CONSTRUCTION D'UNE CITE DU MINISTERE DE LA JUSTICE

Commune de Saint-Laurent-du-Maroni (973)

Mémoire en réponse du maître d'ouvrage au deuxième avis de l'autorité environnementale

Figure 1 : Localisation des habitats de la zone d'étude avant défrichage (Caraïbes Environnement Développement, 2020)

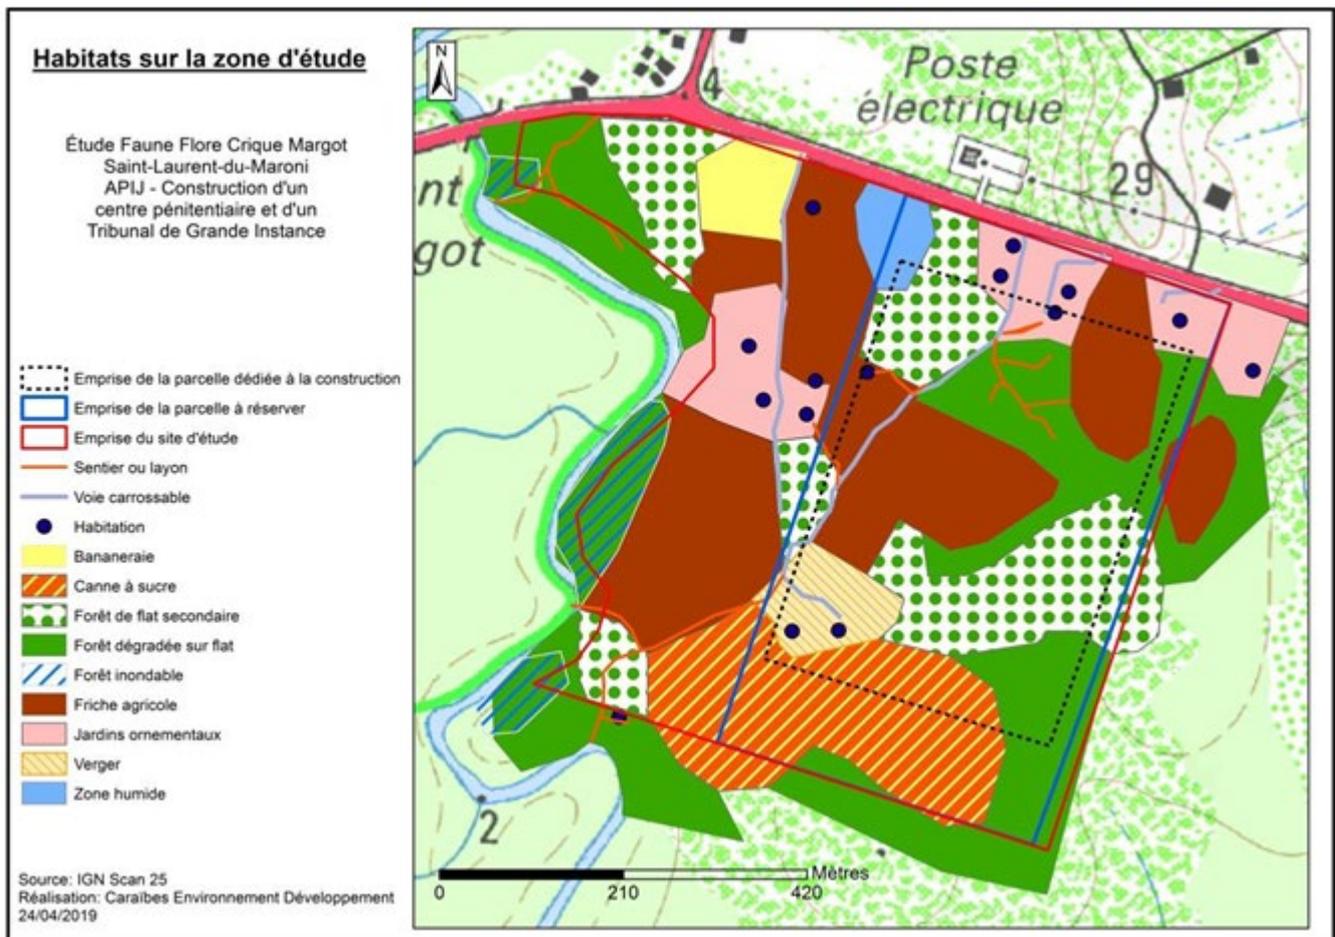
« L'Ae recommande de lever l'incohérence entre l'identification des zones humides dans l'étude d'impact initiale et son actualisation, et de reprendre la caractérisation des zones humides sur le secteur, à une période adaptée et en prenant en compte l'état initial de 2020. ».

Sur l'étude de 2020, une zone humide est décrite en bordure de route. Elle est définie comme une zone de rétention des eaux pluviales, due à la modification du fonctionnement hydraulique de la zone (par un remblai). Une forêt de flat (habitat avec un sol spécifique où le drainage est faible) dégradée ou secondaire s'étendait initialement sur les autres points bas de l'aire d'étude, surface aujourd'hui qualifiée de zone humide.

La zone humide au nord du site ayant été bien identifiée dans l'état initial de 2020, aucune analyse supplémentaire à la tarière pour la caractériser les zones humides dans la parcelle n'avait été jugée nécessaire.

Figure 1 : Futur réseau de transport public de Saint-Laurent du Maroni (Source : ville de Saint-Laurent-du-Maroni)

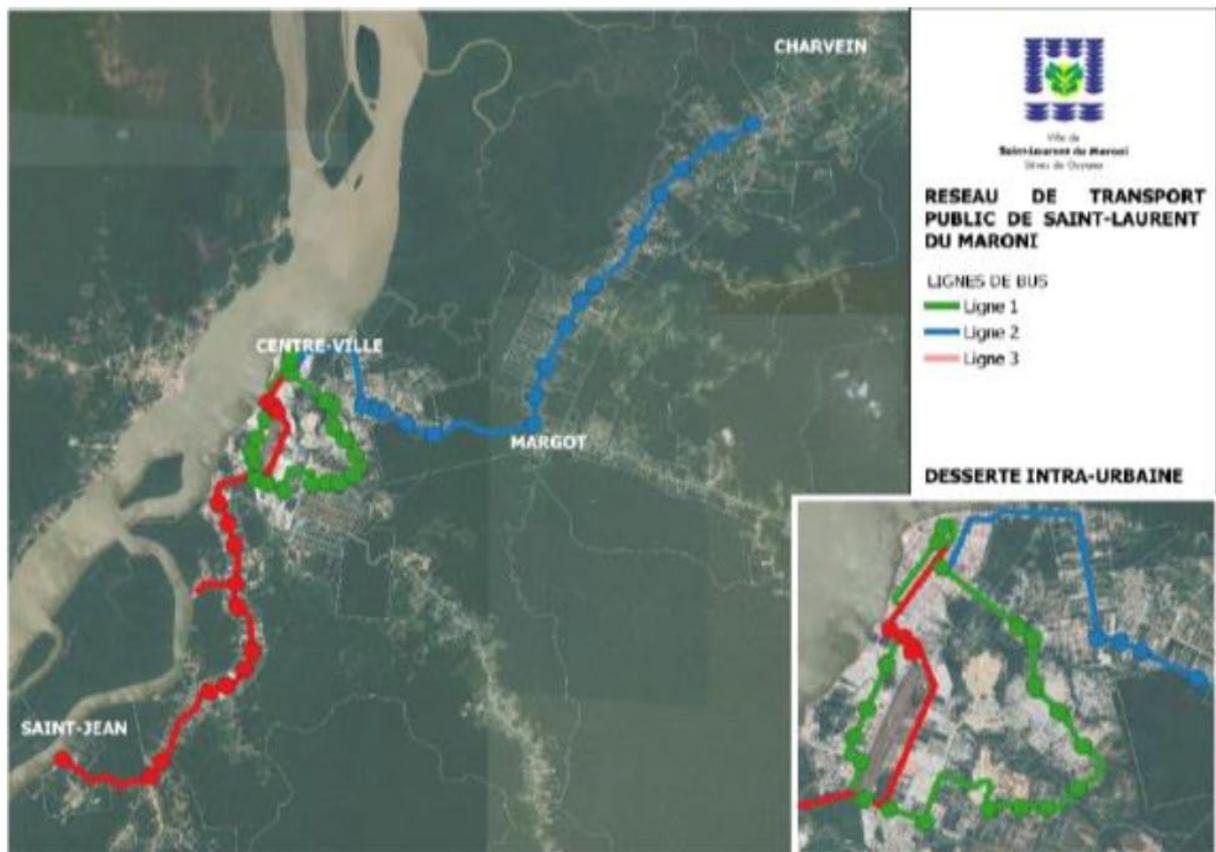
« L'Ae recommande de compléter le dossier par l'état d'avancement de la mise en œuvre des intentions affichées par les collectivités, en particulier la commune de Saint-Laurent-du-Maroni en matière de développement des transports en commun et d'aménagements relatifs aux modes actifs à l'échelle de la commune et en particulier pour la desserte du secteur Margot. »

La commune de Saint-Laurent-du-Maroni prépare donc la mise en place d'un service de transport en commun, avec un lancement prévu en septembre 2025.

Trois lignes de bus structureront le réseau, reliant les principales zones résidentielles et d'activités au centre-ville :

La cité du ministère de la Justice sera desservie par la ligne 2 du futur réseau de transport en commun, avec un arrêt prévu au carrefour Margot. De plus, les aménagements dédiés aux déplacements doux au sein de la ZAC permettront de rejoindre facilement la cité depuis cet arrêt.
